## SERVICE INFORMATION NO. SI D4-072

Thielert TM TAE 125-0016 Rev 1 for  
Engine – Adaptor Catch Tank  
ATA-Code: 72-00

Technische Mitteilung Nr. / Datum: TM TAE 125-0016, Revision 1 / 15.06.2007  
Service Bulletin No. / Date TM TAE 125-0016, Revision 1 / June 15, 2007

Betrifft: Adapter Catchtank  
Subject: Adaptor Catchtank

Bild 1 Schlauchleitung Catchtank – Kombipumpe /  
Fig. 1 Hose Catchtank – Dual Stage Pump

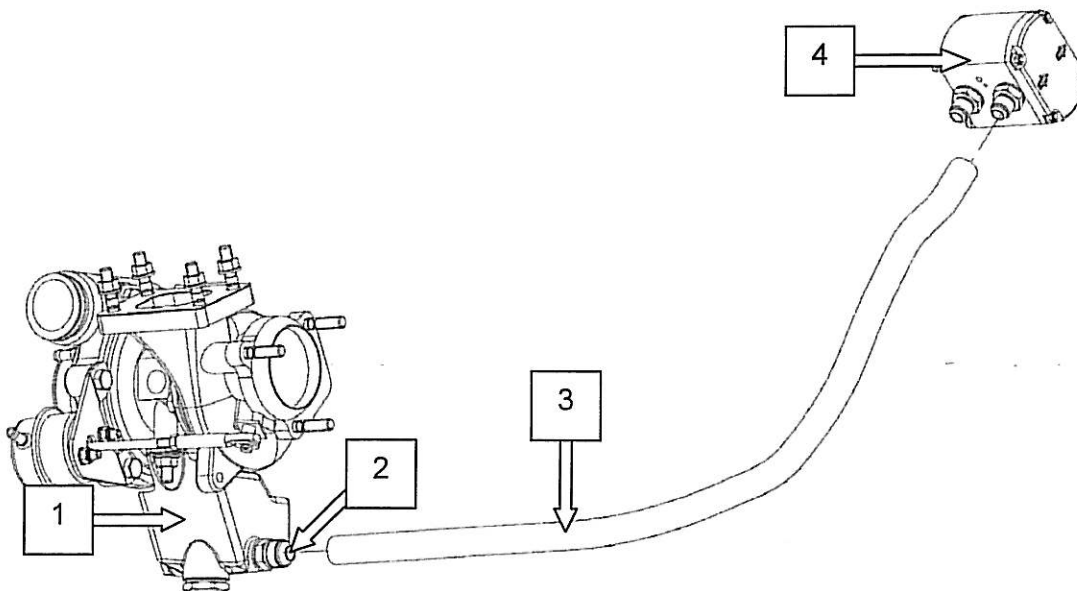
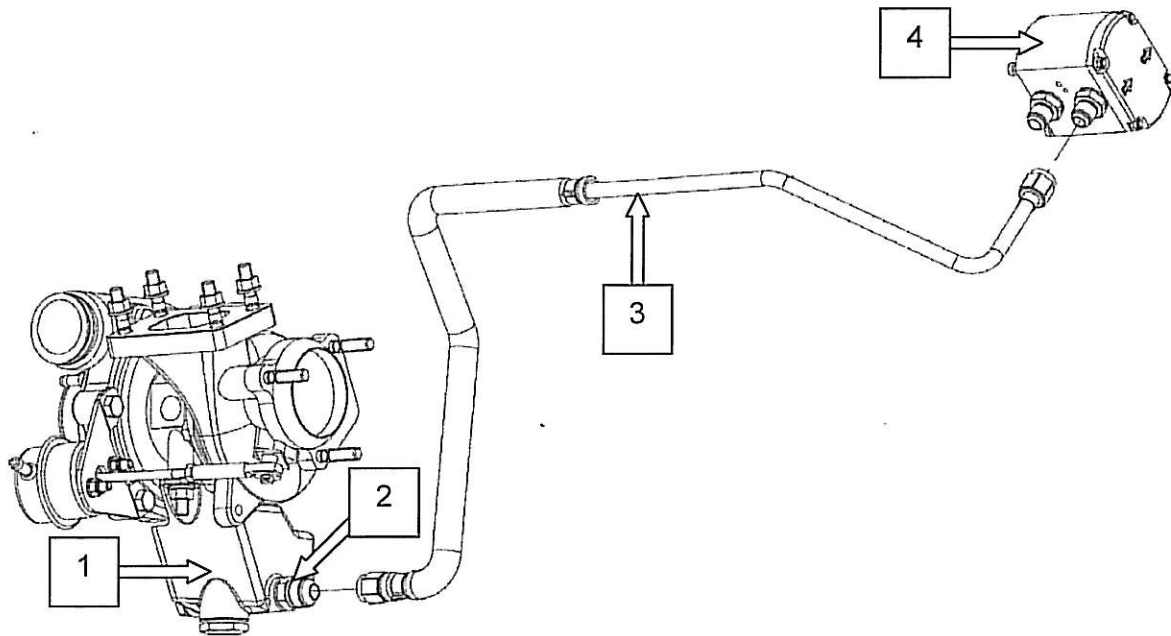
- Detach the hose or aluminum pipe catchtank – dual stage pump at the catchtank. See Fig. 1 and Fig. 2.*

- Demount adaptor and washer of the catchtank. See Fig. 1 and Fig. 2.*

3. Mount the filter adaptor P/N 02-7240-03118R1 or P/N 02-7240-03122R1 with its washer P/N 02-7240-03422R2 to the catchtank using Loctite 243 (blue, medium strength). See Fig. 1 and Fig. 2.

4. Attach hose or aluminum pipe to the catchtank.

25 Nm

20 Nm
